福島第一原子力発電所 特定原子力施設に係る実施計画変更比較表（第I章 2.4 特定原子力施設の今後のリスク低減対策）

固体廃棄物貯蔵庫第 9～11 棟の追加

福島第一原子力発電所 特定原子力施設に係る実施計画変更比較表（第Ⅱ章 2.10 放射性固体廃棄物等の管理施設）

図-1.6 固体廃棄物貯蔵庫第1棟 地下1階 平面図 (単位: m)

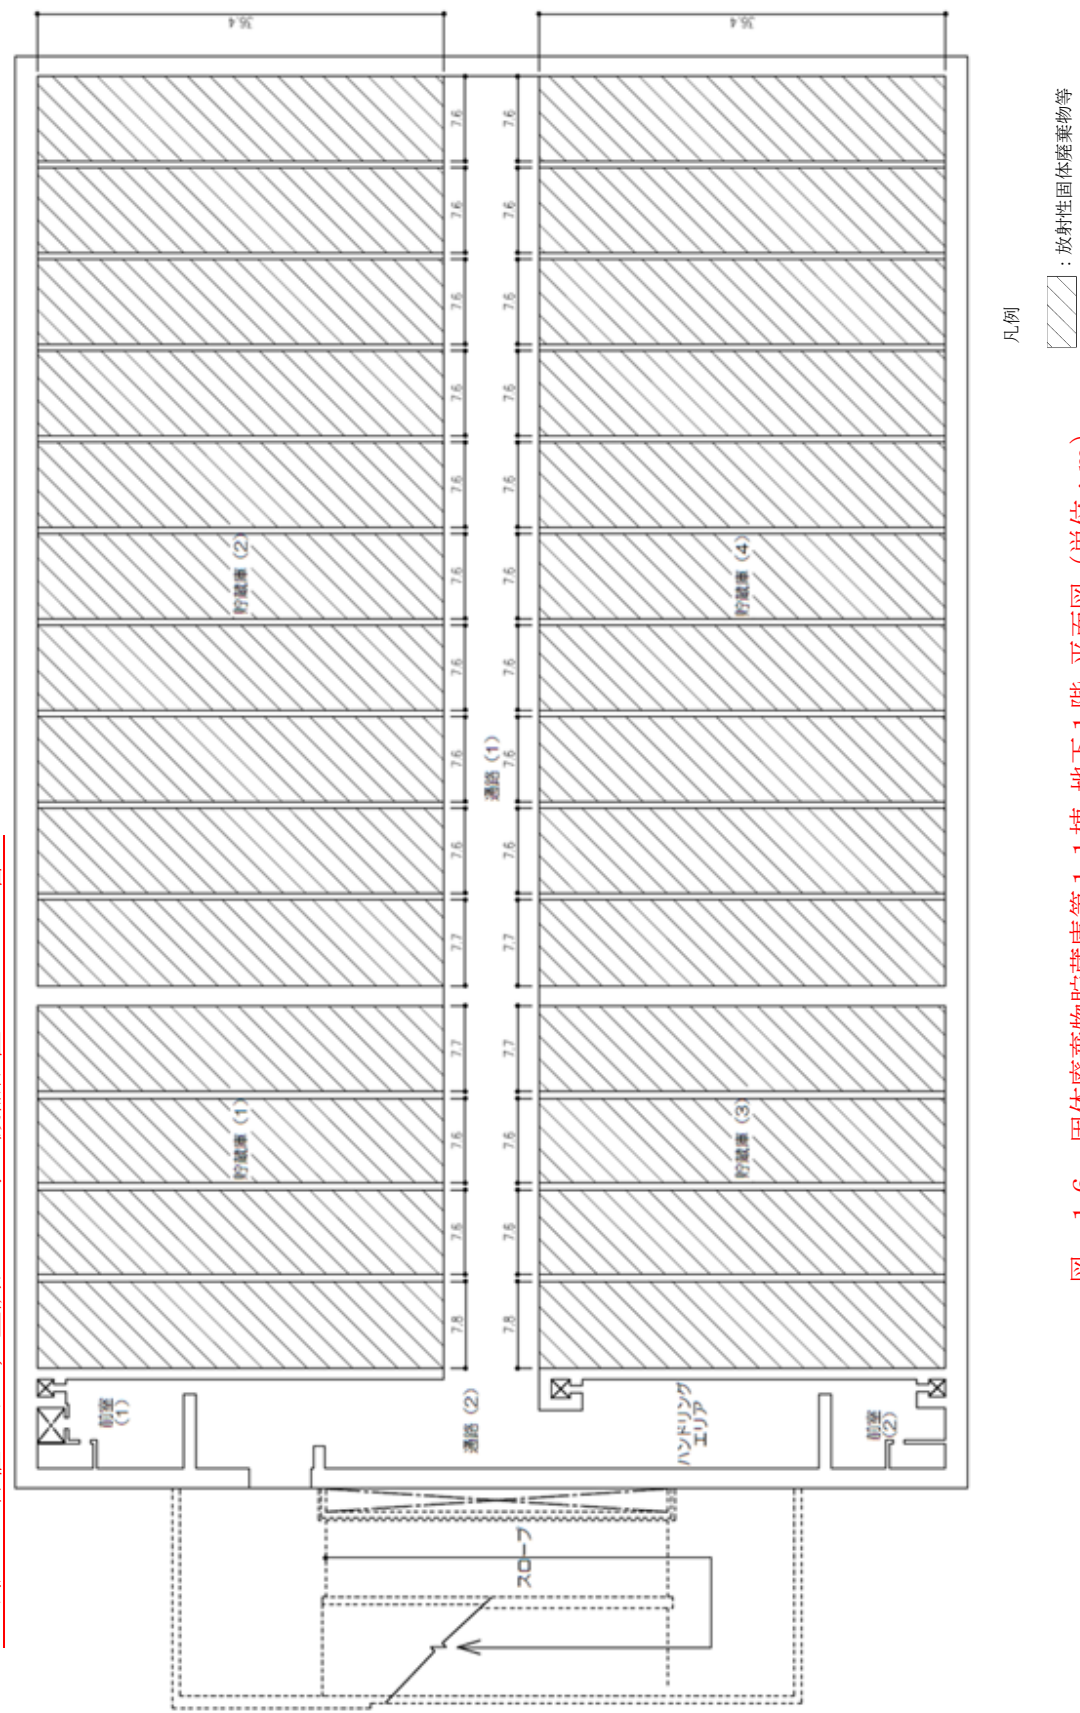
固体廃棄物貯蔵庫第1棟の設置に伴う記載の追加

貯蔵能力 (瓦礫類)
 : (レーン幅合計) 213.6m × (レーン長さ) 36.4m × (放射性固体廃棄物等の高さ) 4.82m
 与 (階当たりの貯蔵能力) 37,400 m³
 ※寸法は公称値であり、空調ダクト等の機器配置スペースを含む

図-2.2 固体廃棄物貯蔵庫第1棟 断面図 (単位:m)

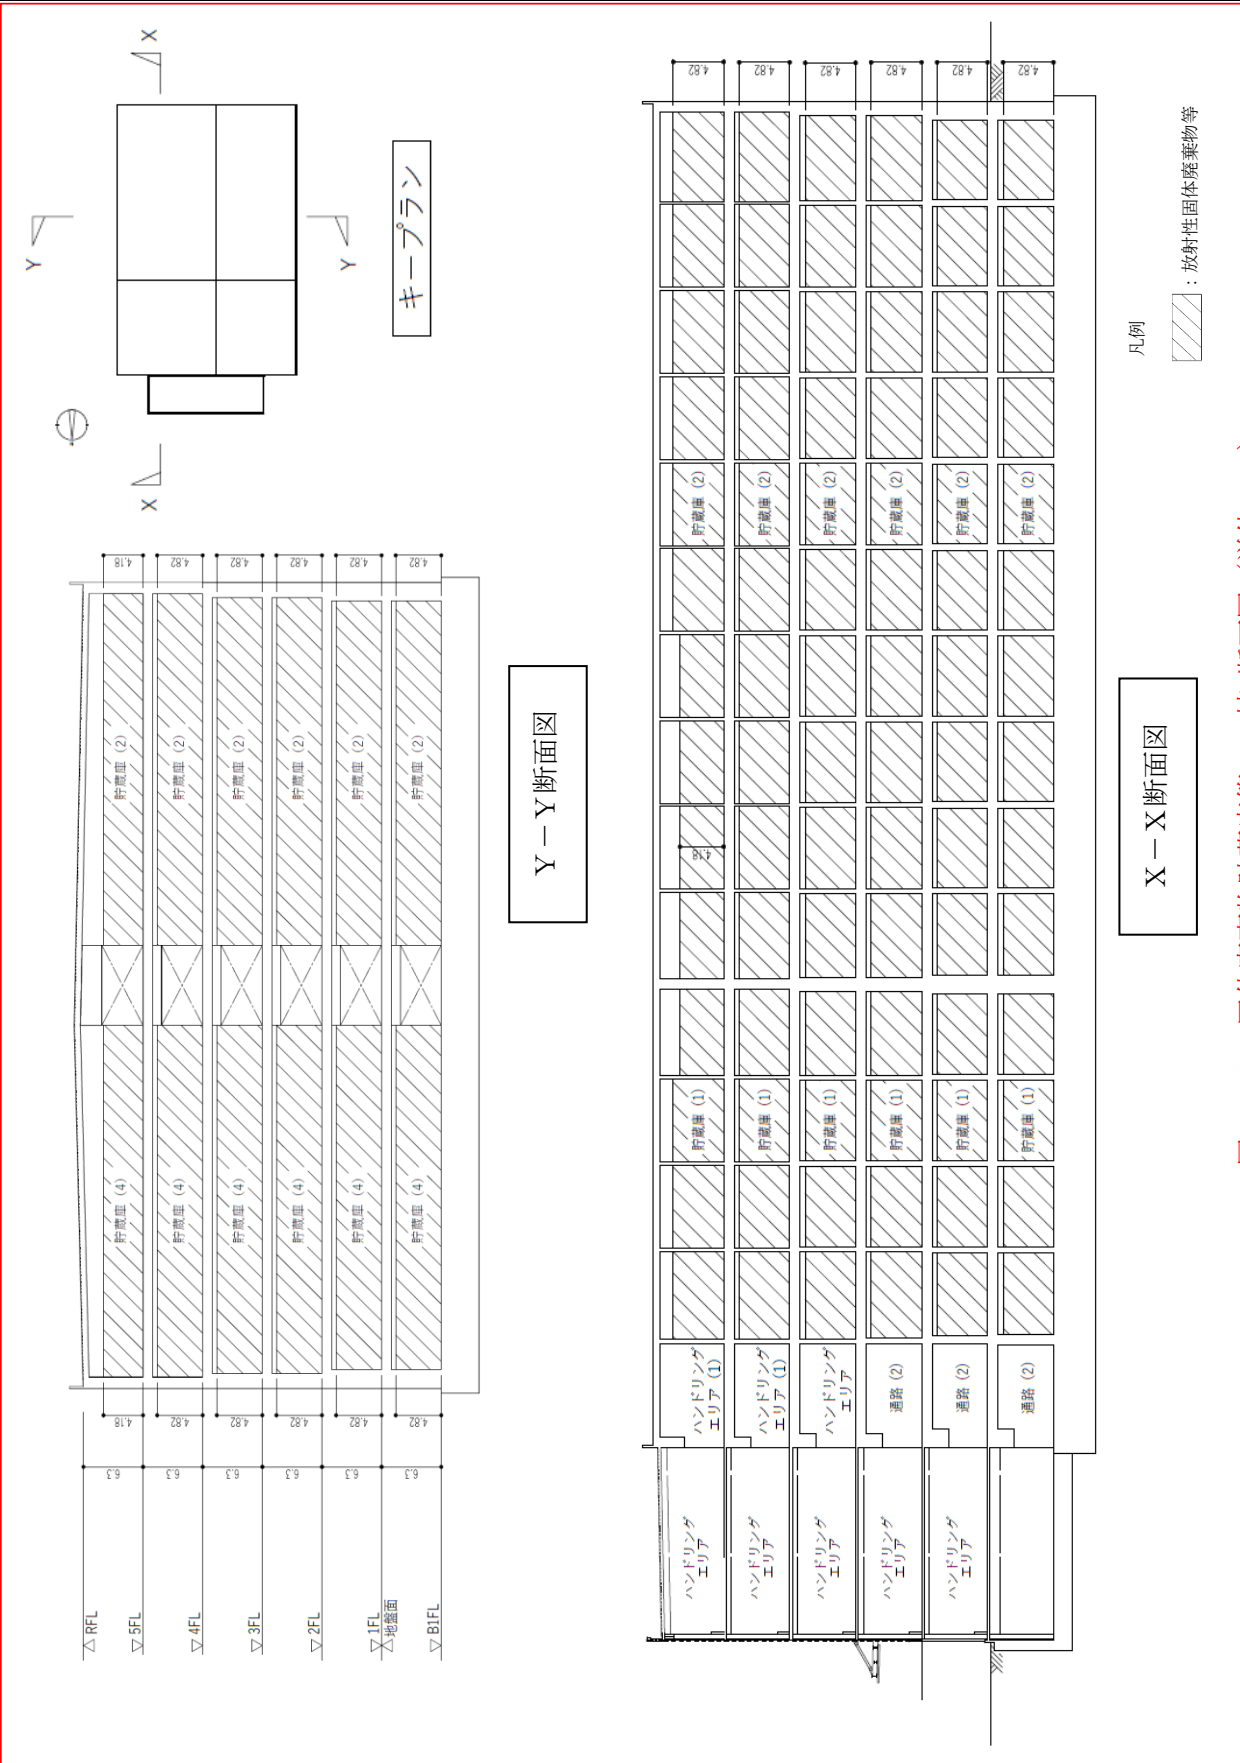
固体廃棄物貯蔵庫第1棟の設置に伴う記載の追加

図2. 1. 1-1 一時保管エリア配置図

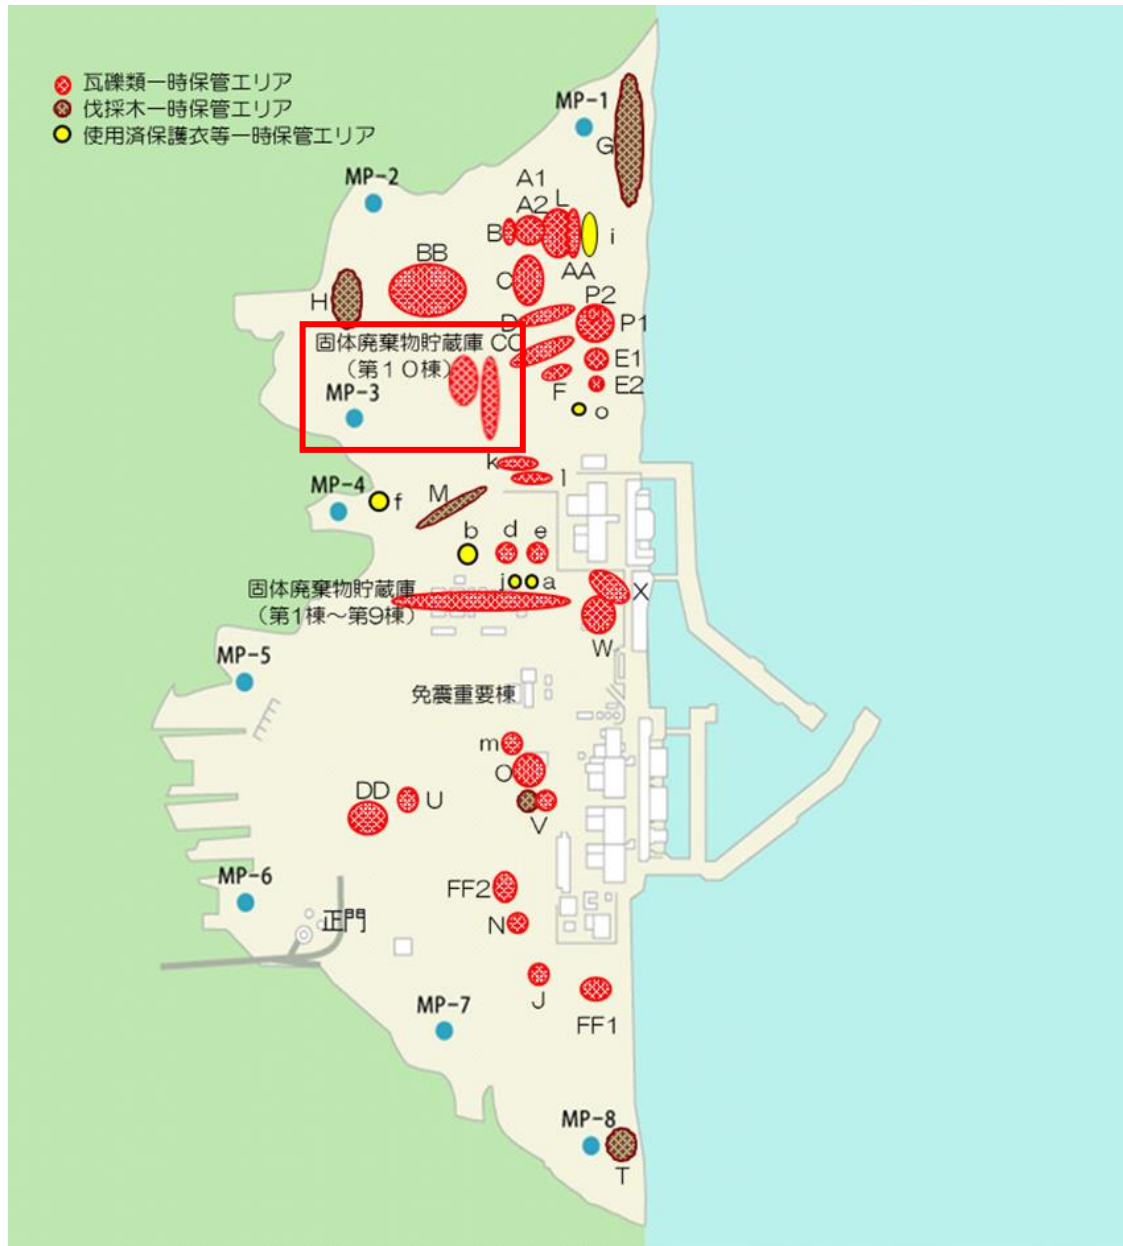
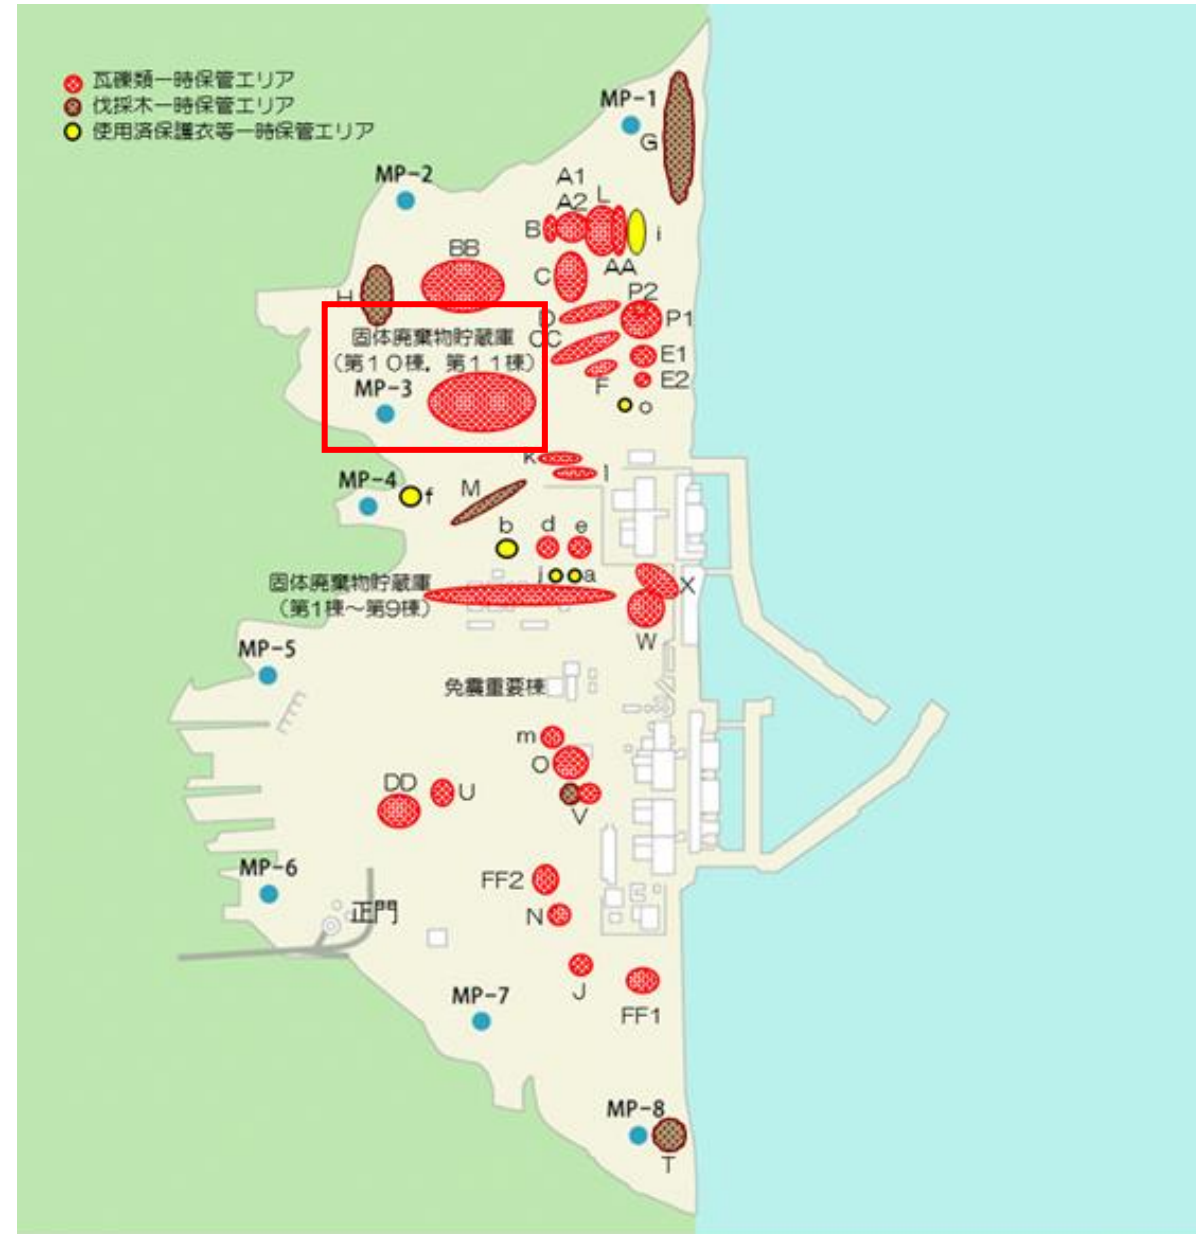
固体廃棄物貯蔵庫第11棟の配置の追加
